# S.I.A.E.P. DE SURY – CHATENOY - COMBREUX (45)

CAPTAGE DE « SURY-AUX-BOIS » N°03647X0086

AVIS HYDROGEOLOGIQUE RELATIF A LA DEFINITION DES  
PERIMETRES DE PROTECTION

**12 Juin 2023**

Figure 2 : Clôture actuelle et installations présentes sur le site de captage (situation à Avril 2023)

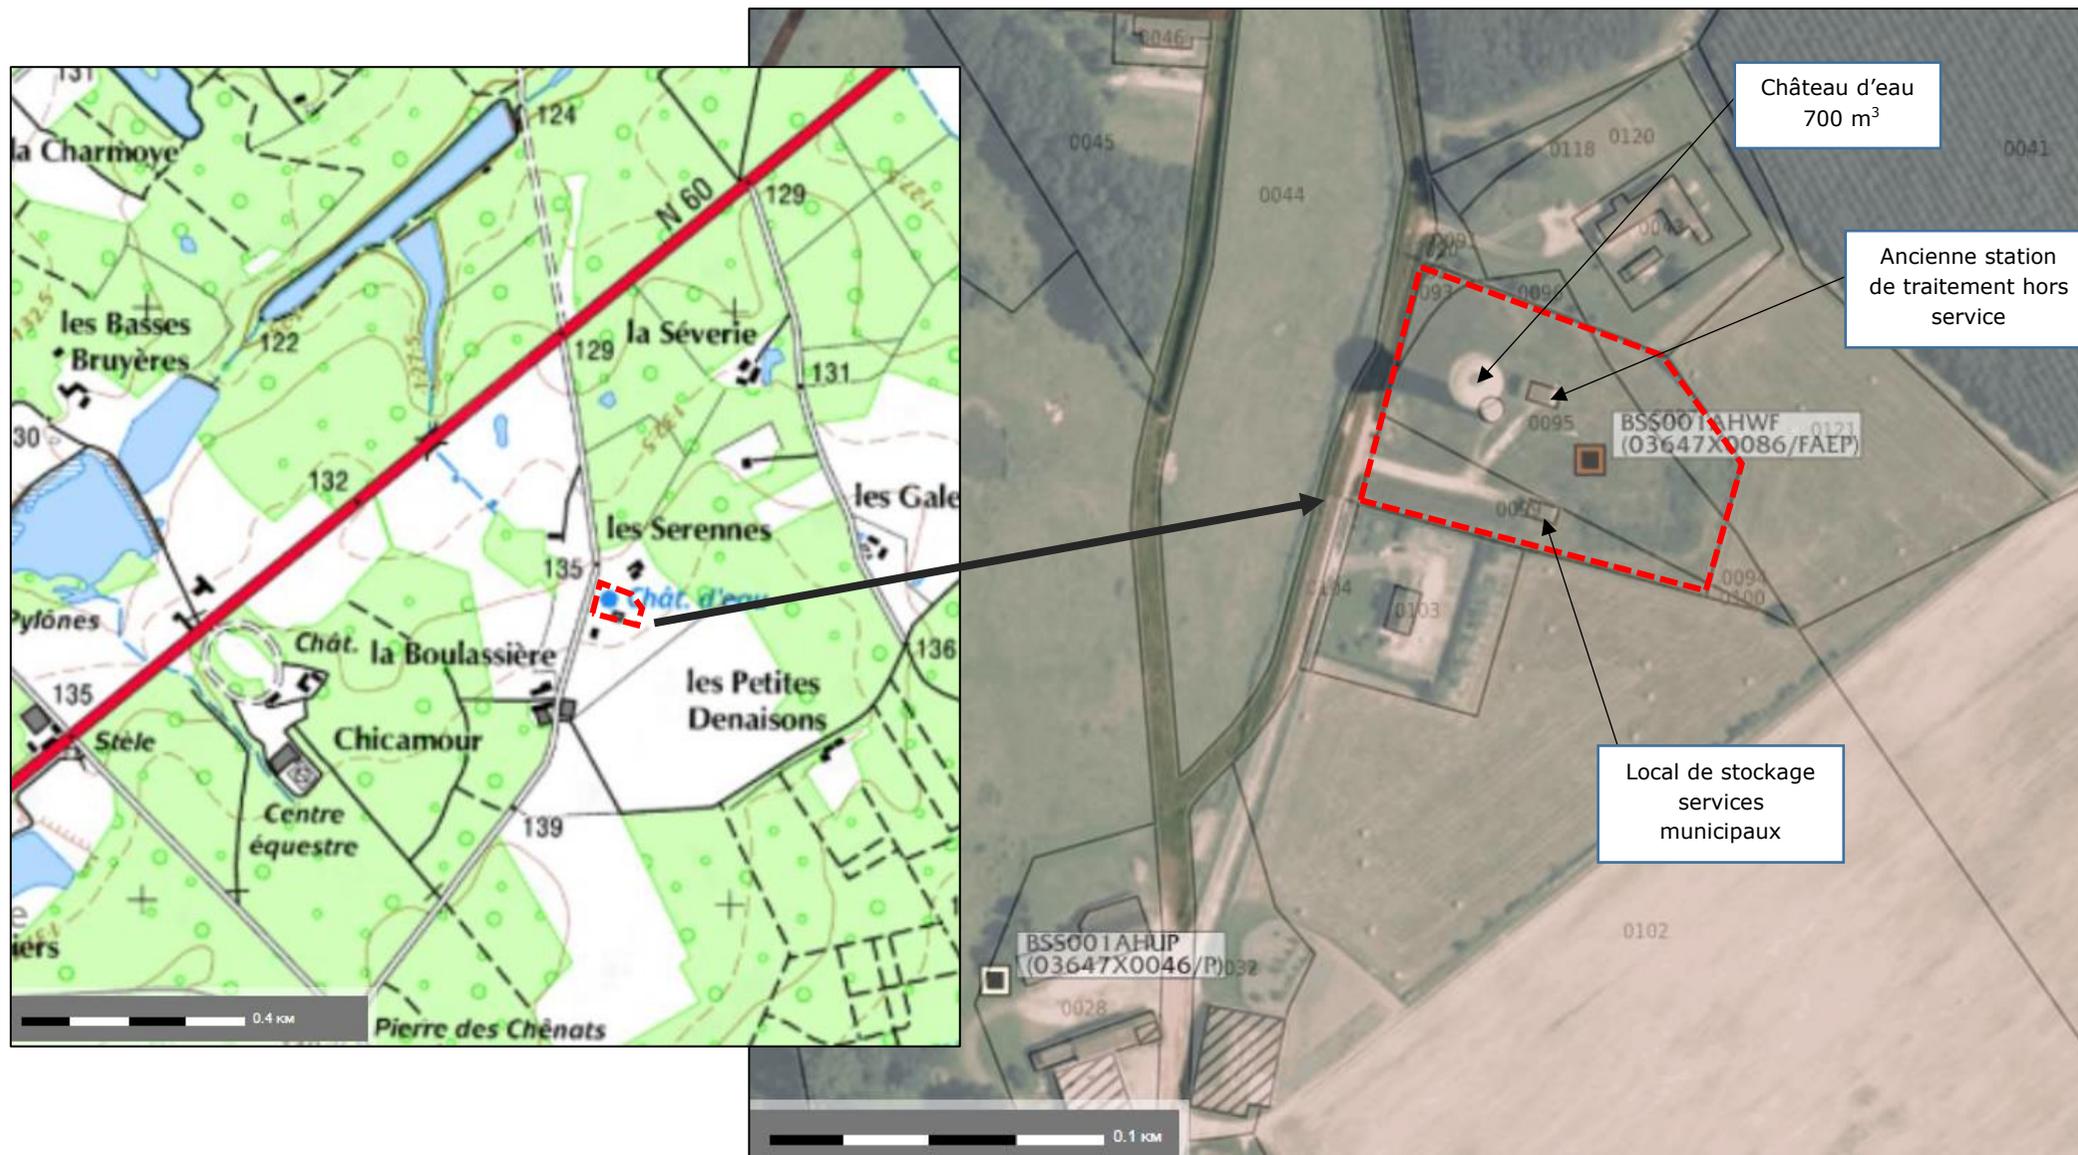
La clôture actuelle devra être remplacée par une clôture rigide à mailles soudées et à panneaux soudés aux poteaux, d'une hauteur de 2 m. Le portail d'accès devra également être remplacé et devra disposer d'une hauteur minimale de 2 m avec fermeture à clé. L'installation d'une boîte à clefs n'est pas recommandée.

Figure 7 : Micromoulinet et diagraphies physico-chimiques réalisées le 01 et 03/08/2022

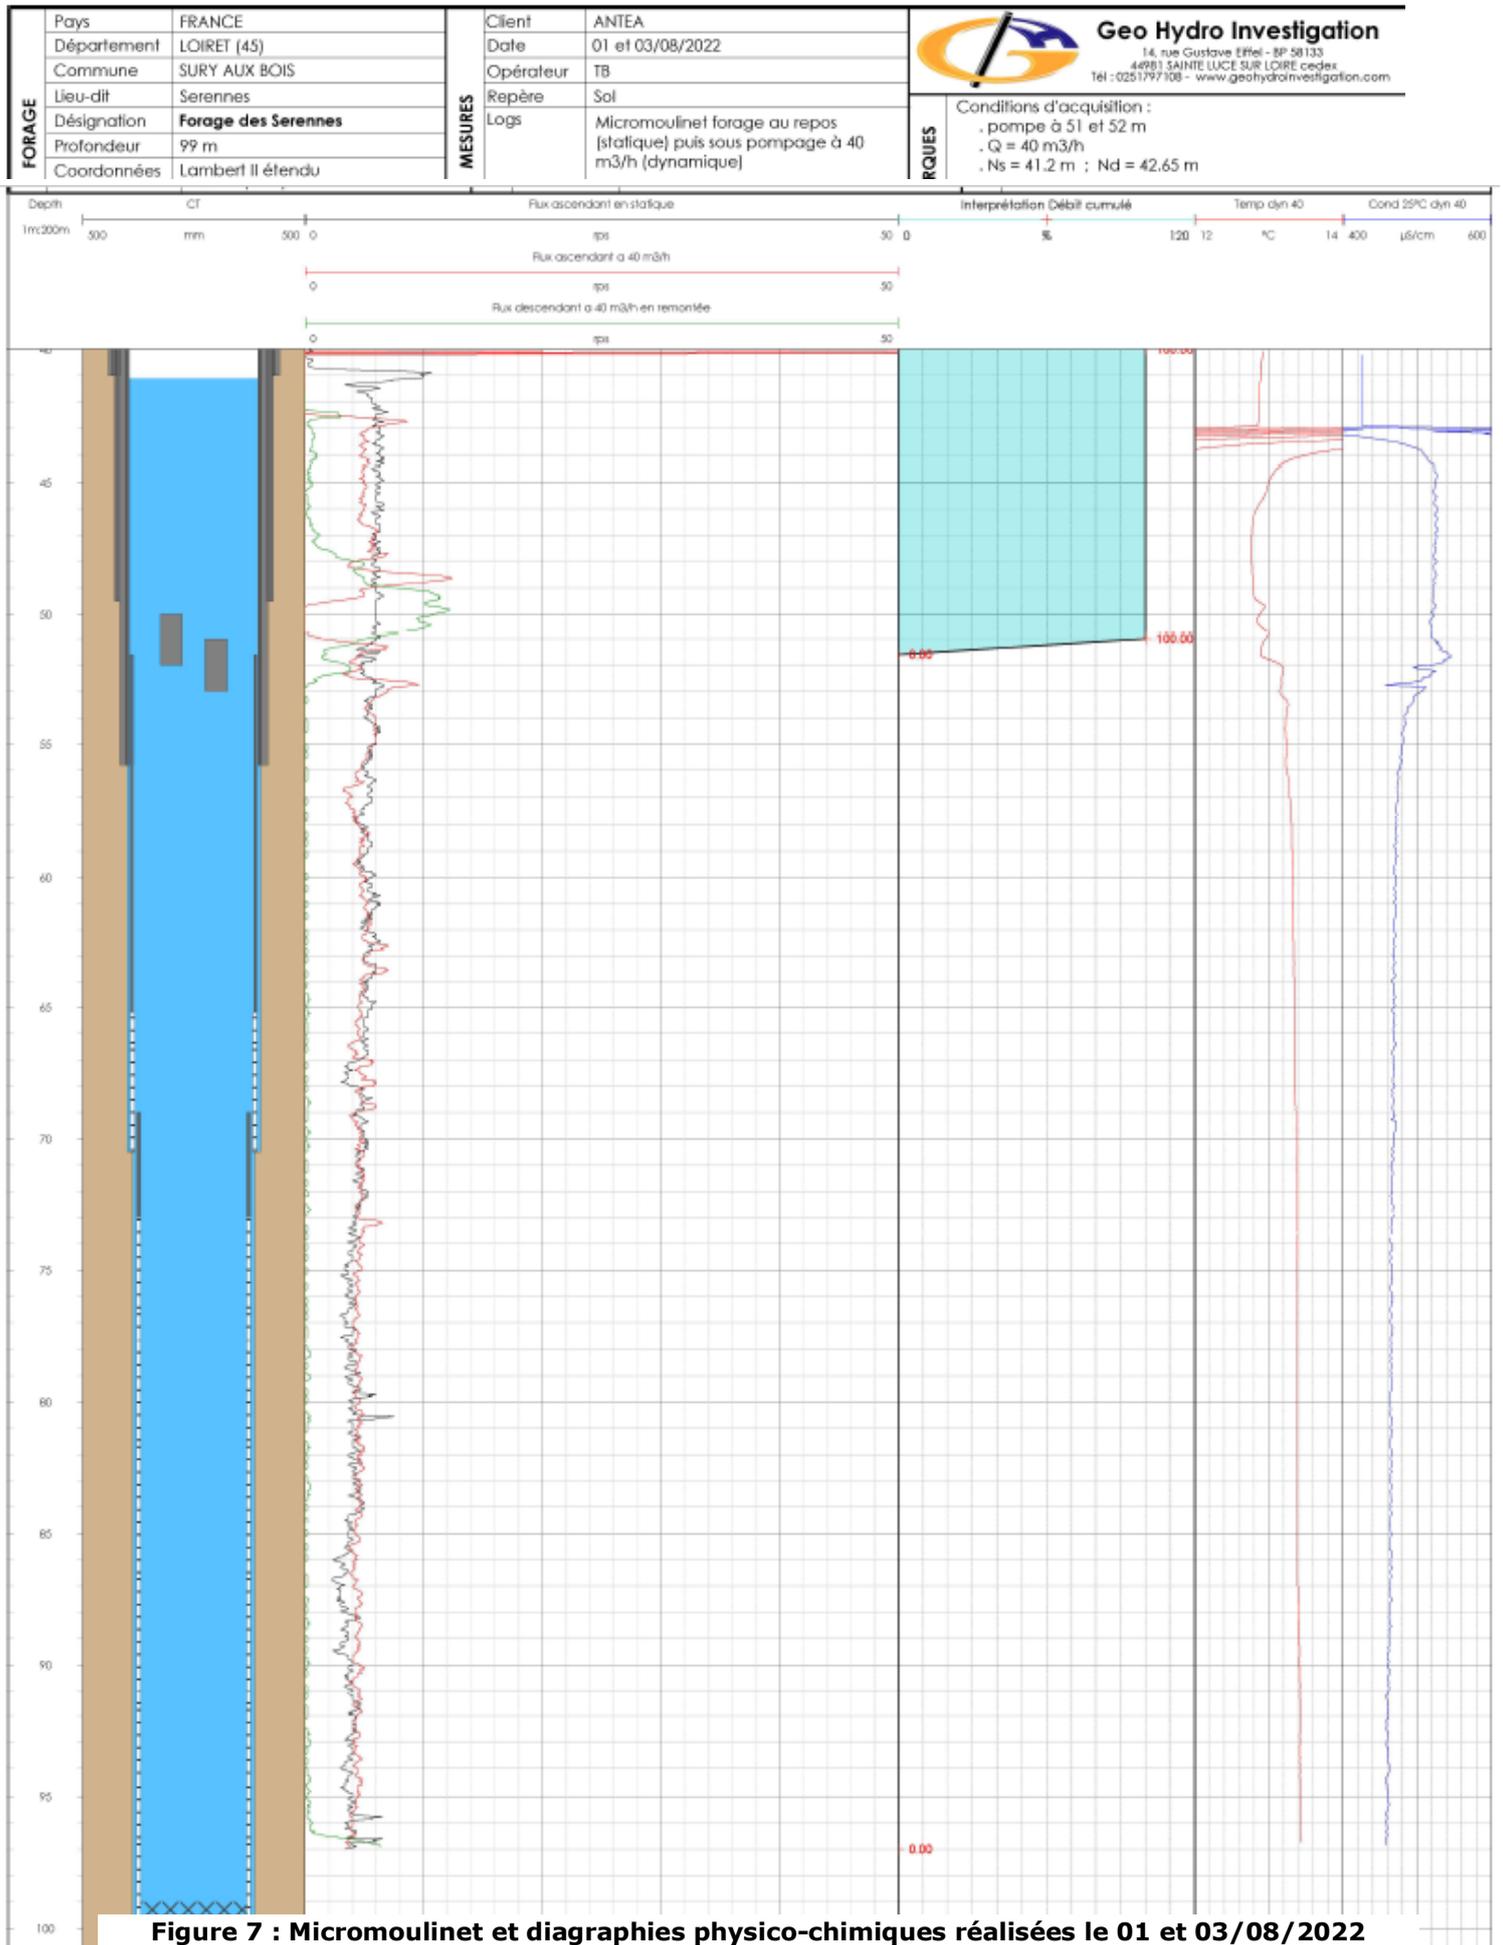
Suite au profil par micro moulinet réalisé le 01/08/2022 par Géo Hydro Investigation, il n'apparaît pas d'arrivées d'eau autres qu'au droit de la zone de télescopage où sont positionnées les 2 pompes (voir figure 7). Les profils ne montrent quasiment aucuns apports depuis les zones crépinées supposant que la totalité du flux proviendrait de la formation aquifère du calcaire induré (Tableau 2) reconnue par l'entreprise de forage entre 49,50 m et 55 m de profondeur (à savoir exactement dans la zone de télescopage).

Au-delà de l'impact qualitatif que cela entraîne probablement sur l'eau, ceci indique qu'il est nécessaire de remonter les pompes dans le tubage plein pour assurer un meilleur refroidissement des moteurs.

**Figure 9 : Comparaison d’évolution des teneurs en Fer et Manganèse selon le débit et la durée de pompage**

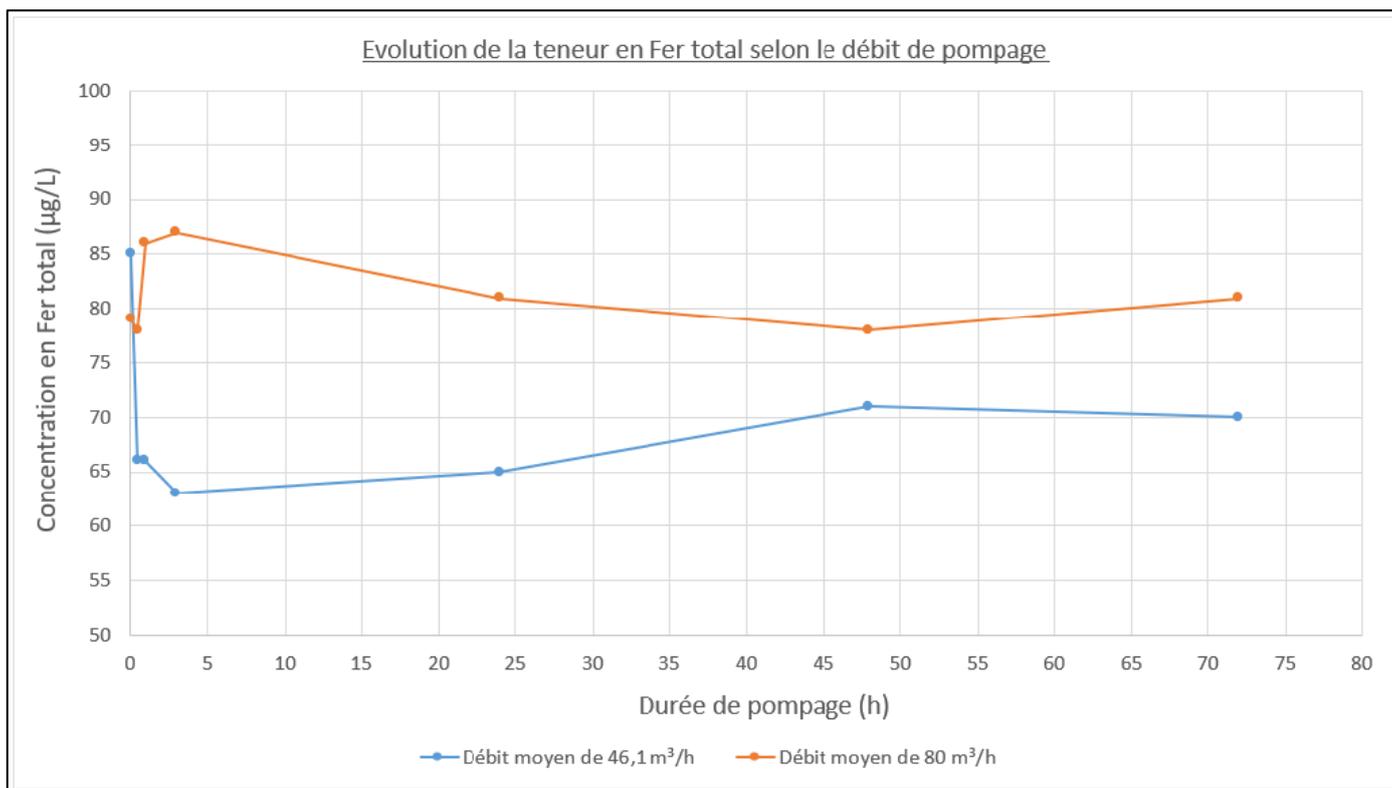
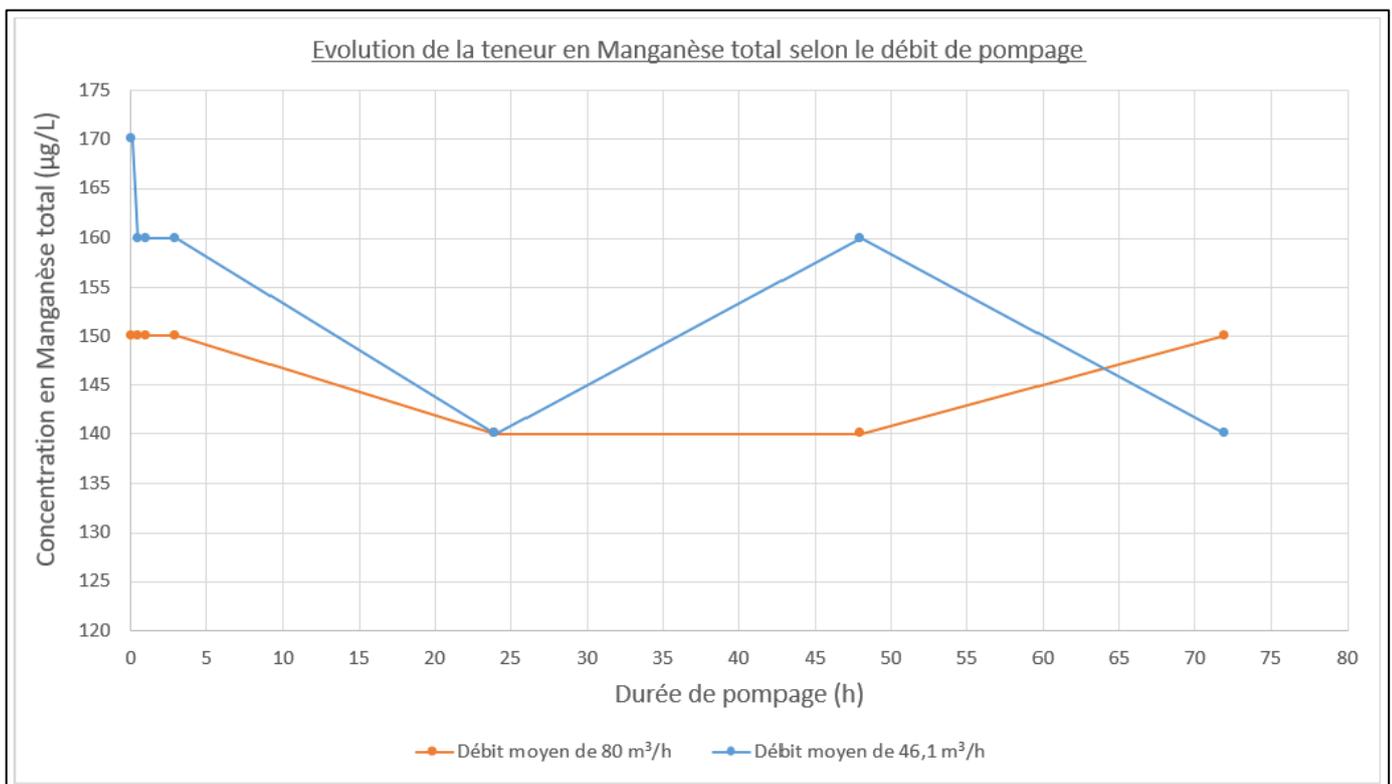
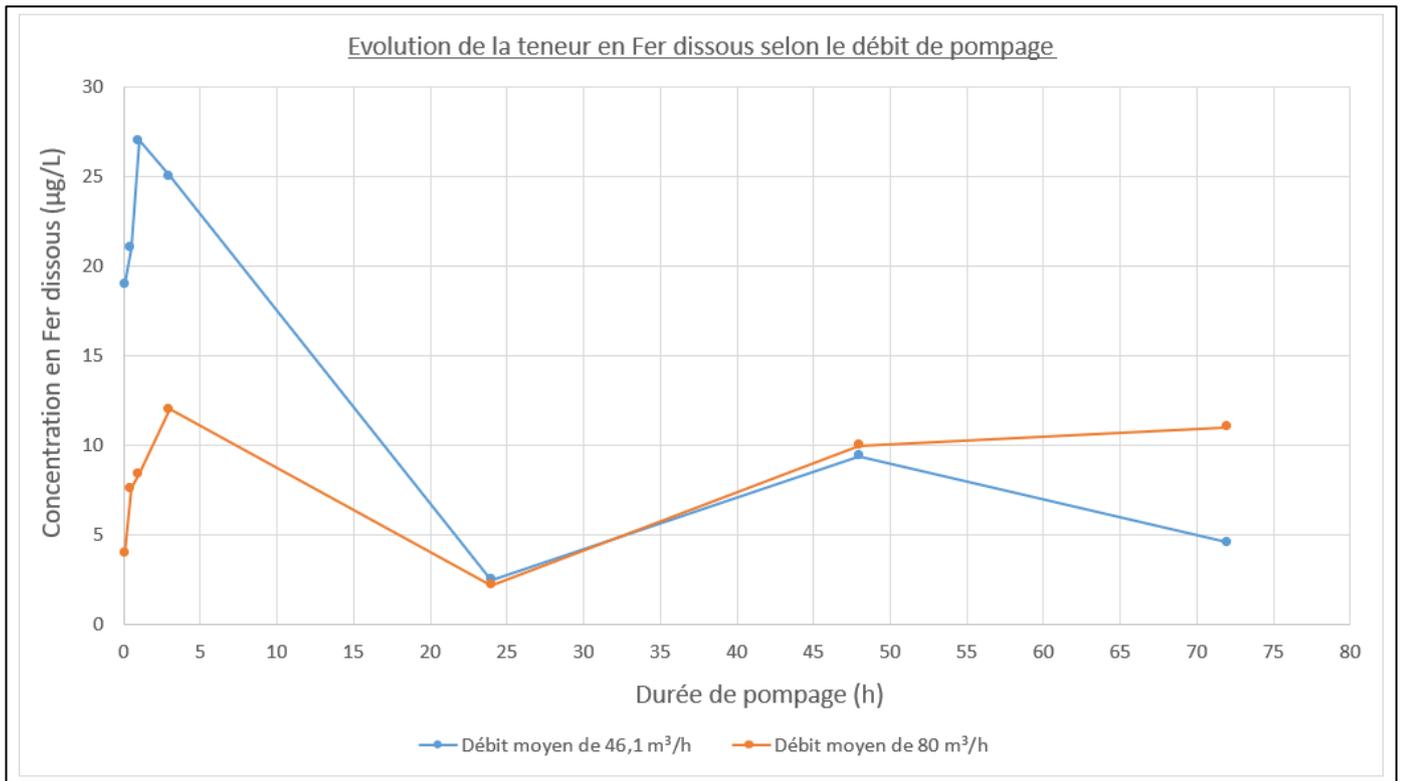
Les graphiques de la Figure 9 et les résultats du Tableau 3 montrent que malgré des valeurs proches au premier abord, il existe bien des variations de qualité selon la durée et le débit de pompage, malgré un positionnement fixe des pompes dans la zone de télescopage. En partant de l’hypothèse où la quasi-totalité des apports d’eau au forage se fait depuis le niveau calcaire situé au droit du télescopage (Calcaires du Gâtinais), il pourrait exister des modifications qualitatives progressives de l’eau par drainance descendante depuis la nappe libre des formations burdigaliennes/aquitaniennes, ou comme indiqué par ANTEA, suite à l’interprétation des pompages d’essais, par un effet de limite d’alimentation après plusieurs heures de pompage (environ 15 heures).

En tout état de cause il apparaît que le pompage à un débit plus faible fournit une eau de plus faible teneur en Fer total et Manganèse total, et à l’inverse une plus forte teneur en manganèse excepté au bout des 72 heures de pompage où la tendance s’inverse.

Pour tous les paramètres (fer total, fer dissous, manganèse, turbidité), il apparaît de forts pics au démarrage de la pompe et sur les premières minutes et qui ne sont pas représentatifs de la qualité de l’eau après 20 minutes de pompage. Ceci pourra être probablement résolu par le démarrage par variateur de fréquence des pompes et la reprise de l’étanchéité hors sol de la tête du forage. Toutefois si cela n’est pas suffisant, une mise à l’égout des premières minutes de pompage pourrait être nécessaire en complément.
